Saksframlegg

Arkivnr. L12	Saksnr. 2018/2396-48	
Utvalg	Utvalgssak	Møtedato
Formannskapet	29/22	02.06.2022

Detaljregulering Hov - revidert planforslag etter høring og offentlig ettersyn

Kartet over viser de påviste 6 automatisk fredete kulturminnelokalitetene:

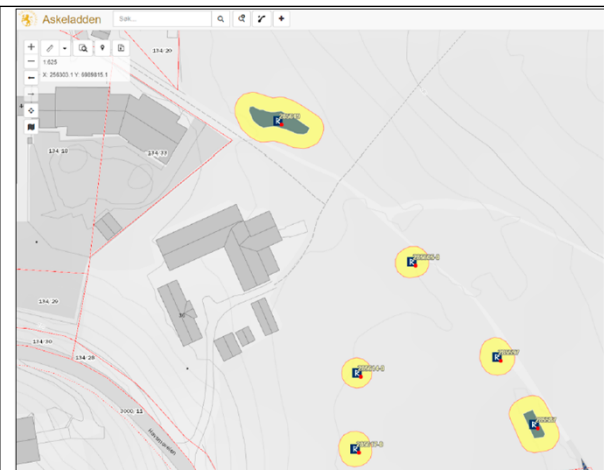
<p>Trøndelag fylkeskommune, 12.04.2022</p> <p>Arkeologisk undersøkelse datert 28.02.2022 og uttalelse med handlingsalternativer etter arkeologisk registrering.</p> <p>Trøndelag fylkeskommune har utført den varslede arkeologiske registreringsundersøkelsen i forbindelse med igangsatt planlegging av området. Vi ser det som svært positivt at vi blir trukket inn i planprosessen på et så tidlig tidspunkt, slik at forhold knyttet til kulturminner kan bli avklart og innspill kan foreligge før reguleringsplanen sendes på første gangs høring.</p> <p>Den arkeologiske påvisningsundersøkelsen Det ble gjort funn av automatisk fredete kulturminner i form av tidlige bosetningsspor over deler av det arealet som nå er tenkt regulert.</p>	<p>Det er uheldig at ikke fylkeskommunen har bedre oversikt over saksgangen, særlig siden planprosessen har gått over så lang tid. Fylkeskommunen har gitt uttalelser til planprogram og høringsutkast. I tillegg er fylkeskommunen blitt opplyst per epost om hvor langt planprosessen har kommet, og hvorfor det har hastet å få ferdig den arkeologiske rapporten. Det ble utført undersøkelser sommeren 2020. Noe areal måtte utsettes til høsten 2021, da det gikk sau på beite. Dette har medført at planforslaget har blitt utarbeidet uten detaljkunnskap om de kulturminnene som nå er avdekket. Midtre Gauldal kommune har purret på svar fra den arkeologiske undersøkelsen i flere runder. Det har muntlig blitt kommunisert fra fylkeskommunen at de funnene som er gjort ikke har vært «vesentlige», selv om det har blitt tatt forbehold om endelig arkeologisk rapport for konklusjoner. Dette har medført at</p>

Enten kan kulturminnene sikres ved regulering til hensynssone d) og c) i kombinasjon med jordbruk, eller det kan søkes om dispensasjon fra kulturminnelovens fredningsbestemmelser slik at kulturminnene kan nærmere undersøkes arkeologisk og området deretter nyttes til andre formål i sin helhet. Avhengig av hvilket alternativ som er mest hensiktsmessig må det knyttes bestemmelser til arealbruken i reguleringsplanen som vist nedenfor.

Det er nå gjort justeringer av planforslaget for å imøtekomme hensyn til de registrerte, fredete kulturminnene så langt det har latt seg gjøre, ut fra øvrige planhensyn. Kulturminnene ligger innenfor dagens jordbruksområder (med sikringssone delvis inn i bekkedraget nord for kirka).

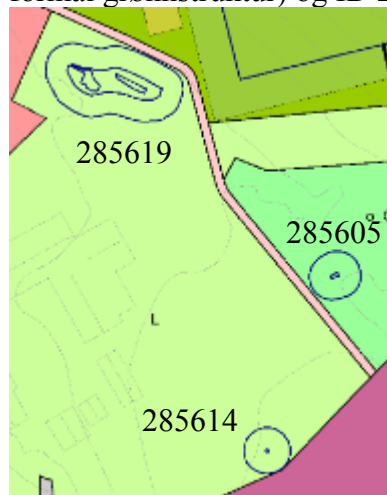
Følgende vil være vilkår for egengodkjenning av planen:

- Kulturminnene inkludert sikringssoner skal merkes i plankartet som hensynssone d) H730 – båndlegging etter lov om kulturminner.

- Det tas inn en bestemmelse under Hensynssoner under en egen §: **H730 - Båndlegging etter lov om kulturminner – Hensynssone d)** «*Kulturminnene H730_1, H730_2 osv. er automatisk fredet etter kulturminnelovens § 4. Det samme er en sikringssone i et 5 meter bredt belte fra kulturminnenes ytterkant jfr. kulturminnelovens § 6. Inngrep i grunnen eller andre tiltak som kan virke inn på det automatisk fredete kulturminnet innenfor hensynssone H730 er ikke tillatt uten etter dispensasjon fra kulturminneloven. Søknad skal sendes til regional kulturminnemyndighet i god tid før arbeidet er planlagt igangsatt.*»

- Et bufferareal til kulturminnene skal merkes i plankartet som hensynssone c) H570.
